NOTA VAN INLICHTINGEN

RECREATIE
Noord-Holland NV

Betreft : Bouw MainPoort Big Spotters Hill, STABU contract 12.462 van 19-02-2013¹

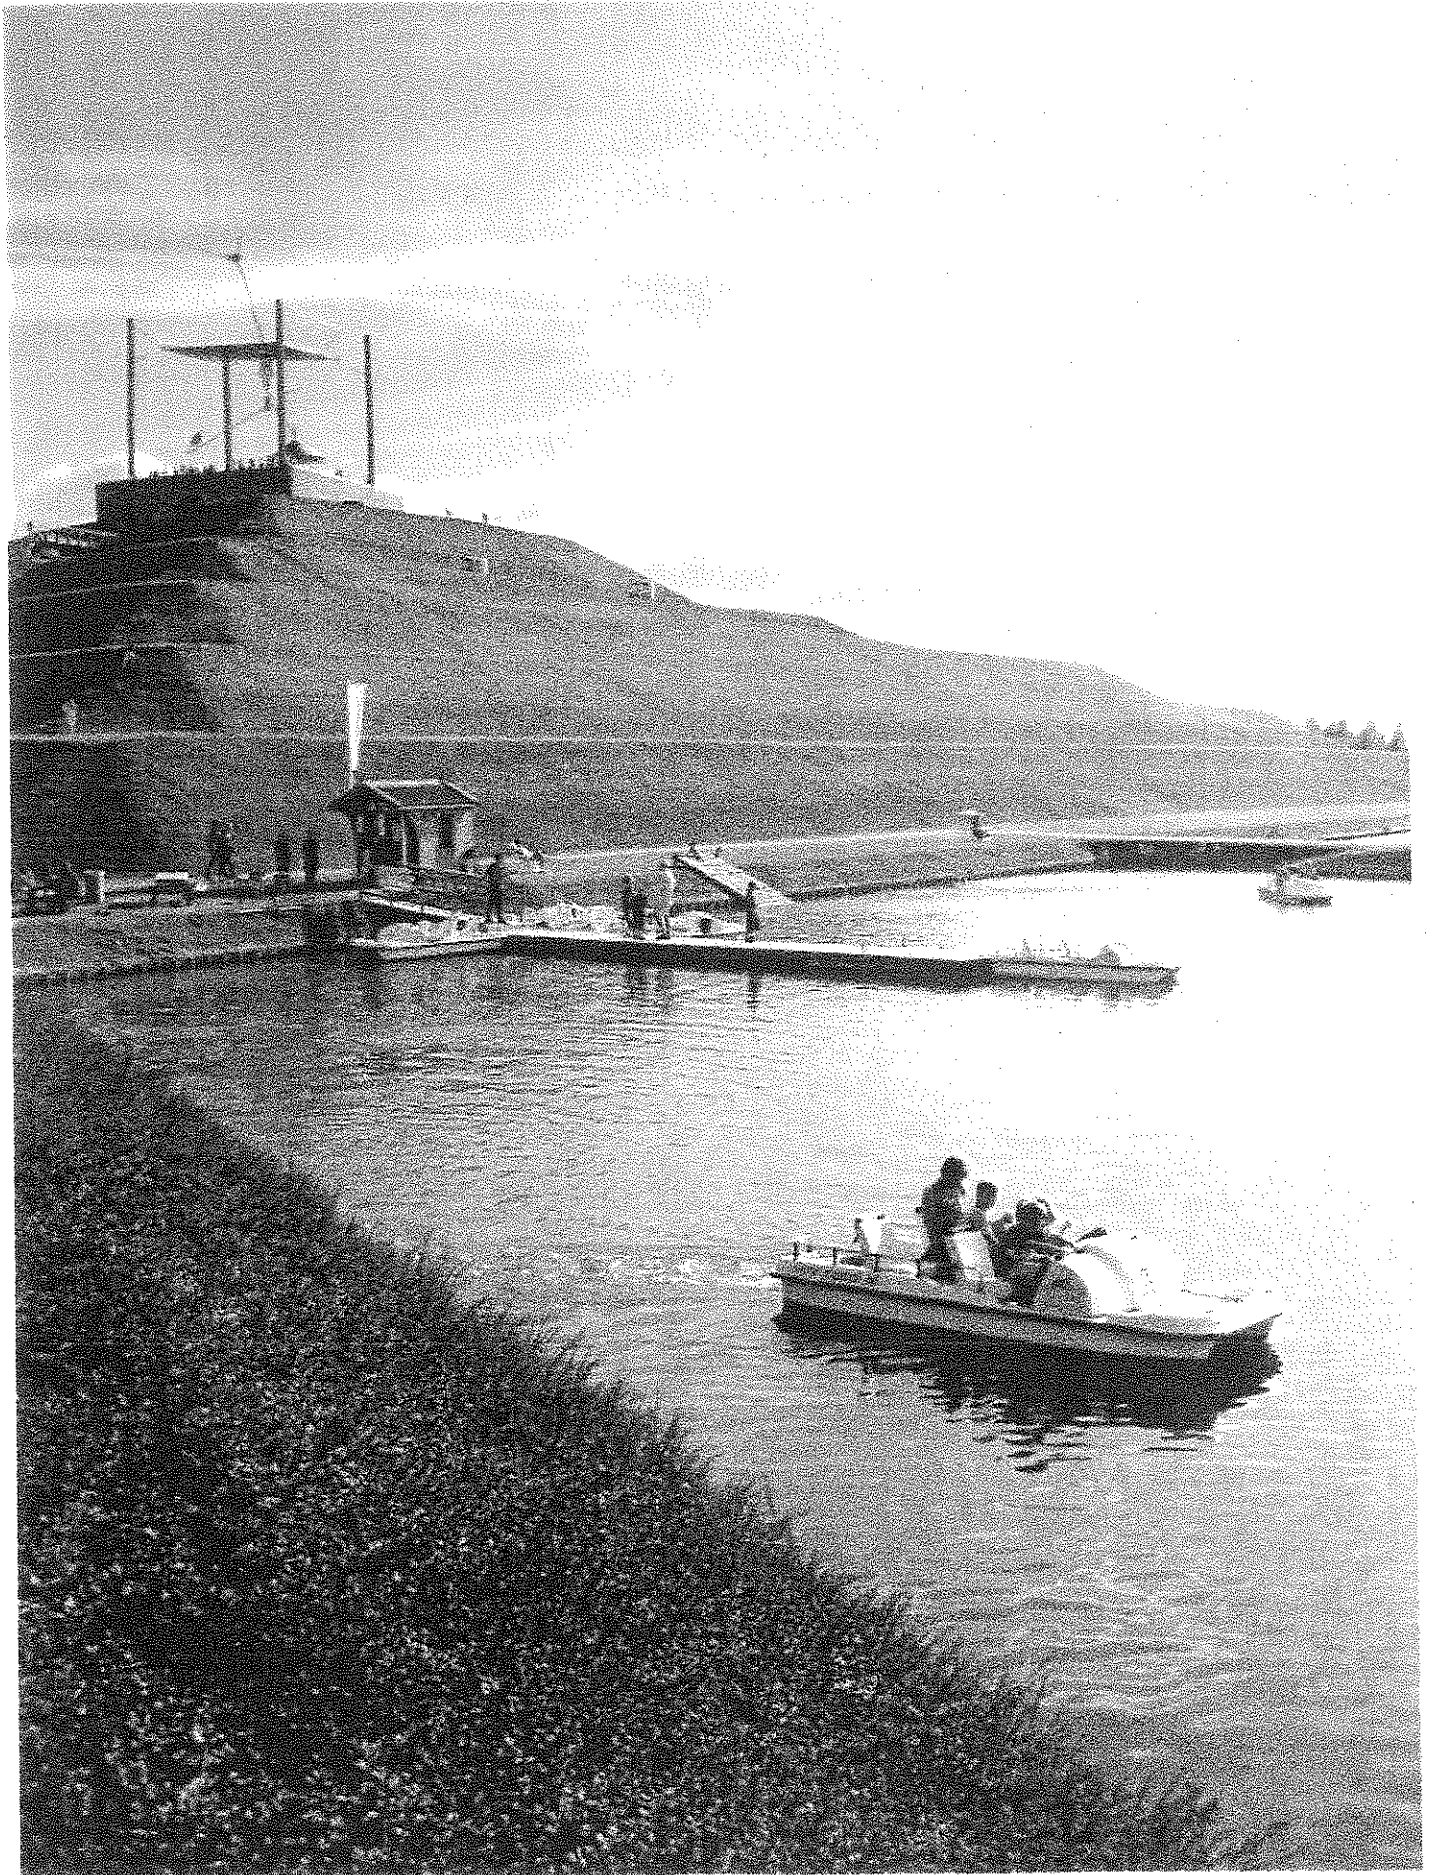
6		Wat is het draagvermogen van de verharde weg rondom de heuvel	Voldoende voor vrachtverkeer cq dieplegger. Let wel op een aantal bepalingen zie beantwoording vraag 5.
7		Voor de hekwerken bij de trapopgangen wordt een maaswijdte voorgeschreven van 160x80mm. Deze maat is in de handel niet verkrijgbaar. Een maaswijdte van 50x200mm is wel gangbaar. Wat aan te houden?	Een maaswijdte van 50x200mm is toegestaan. Maas dient verticaal staan ter voorkoming van inklimmen.
8		In het bestek wordt gesproken over een zeeg in de stalen balken, terwijl in de constructieberekeningen bij Toetsing Doorbuigingen een zeeg van 0 mm, zeg maar geen zeeg, staat aangegeven. Wat aan te houden?	Conform berekening, geen zeeg.
9		Wordt de led verlichting een rond of vierkant armatuur? Dit i.v.m. de gaten in de profielen.	In afwijking op de tekeningen wordt een ronde uitsparing verlangd. Rond met een diameter van circa 100 mm, exacte maatvoering nader te bepalen.

route voor vrachtverkeer kruist
waterleiding (overkluizen)
